KOMPLEKS MEMORIJALNOG CENTRA ŽRTAVA POGROMA U BAČKOJ

ОДЛУКУ
О РЕЗУЛТАТИМА КОНКУРСА ЗА ДИЗАЈН ЗА ПРИКУПЉАЊЕ ИДЕЈНИХ РЕШЕЊА ИЗГЛЕДА
КОМПЛЕКСА МЕМОРИЈАЛНОГ ЦЕНТРА ЖРТАВА ПОГРОМА У БАЧКОЈ
БРОЈ: КД-2/03-1942

ДРУГА НАГРАДА – Ауторска шифра_MBC977

Scena 3

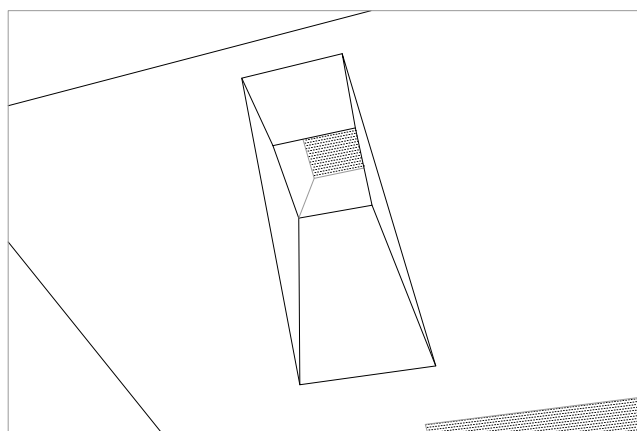
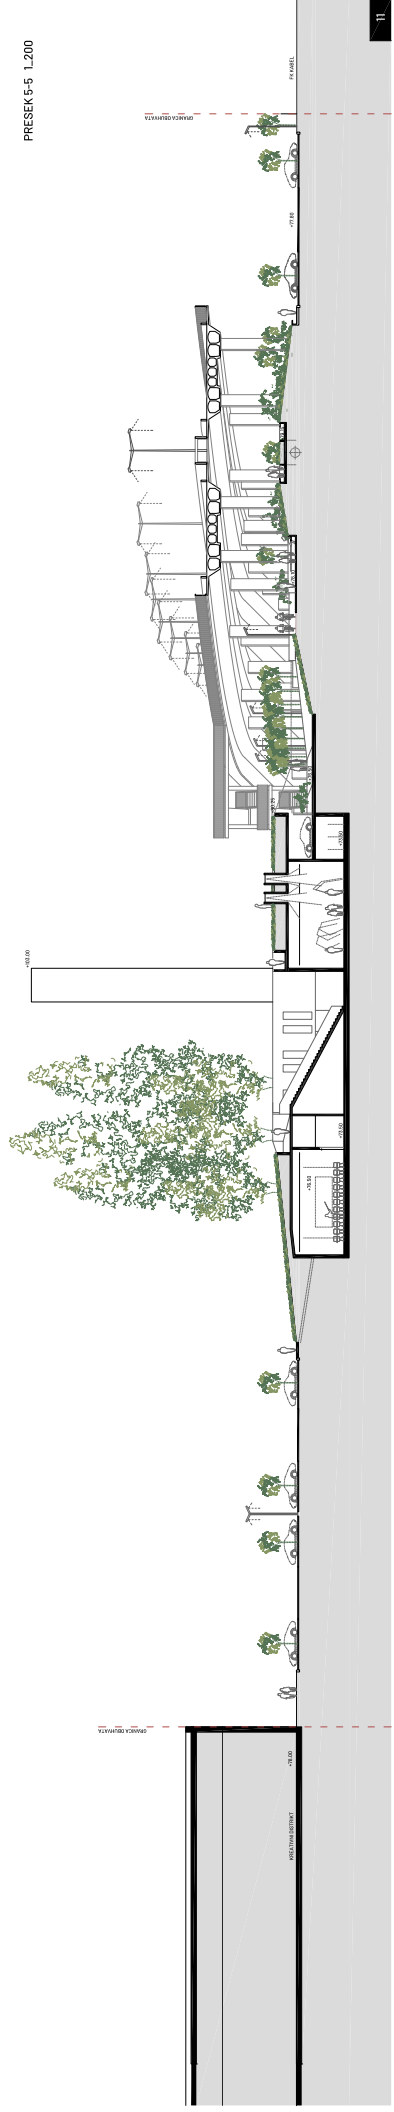
- У даљој фази разматрања и реализације потребно је преиспитати рационалност форме хипертрофираног вертикалног елемента (означеног као место имерзије). Став Жирија је да је толики елемент у јаком нескладу са окружењем, смирености пејзажа и у пројекту поменутом „релативизацијом величина”. Такође, Жири сматра да поменути елемент није архитектонски припадајући мотив овом поднебљу, као што није припадајући ни страдалим народима Србима и Јеврејима. Образложење дато у текстуалном делу рада да овај елемент представља „драматичну сцену краја живота у леденом Дунаву базирану на усмереном зениталном осветљењу које представља централну тему улазног хола” није у доброј кореспонденцији са чином намере безразложног убијања људи. Из тог разлога јасна је смерница Жирија да је обавезно, у одређеној мери, преобликовати и прилагодити дато решење елемента.

Situacioni plan

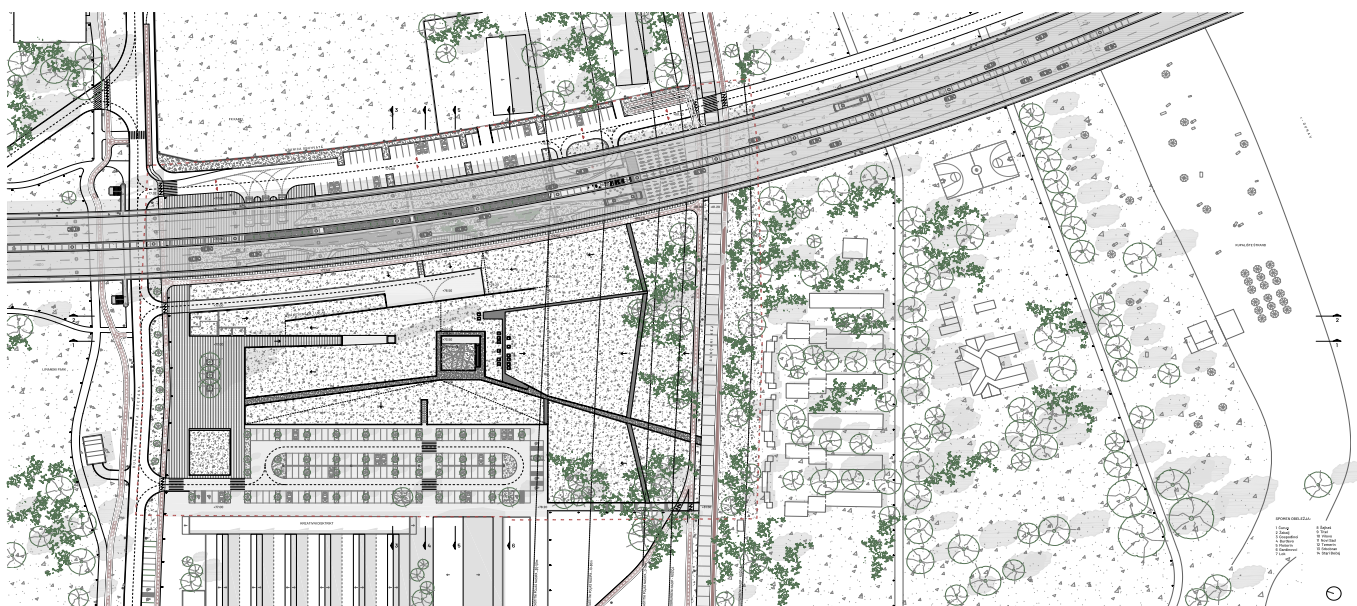
- Скрећемо пажњу на то да ће кроз даље фазе разраде бити потребно прецизније установити реалну и потребну нивелацију, нагибе и коте пројектованог пејзажа, као и техничке могућности степена модификације постојећег терена. Пре свега, ту се мисли на утицај
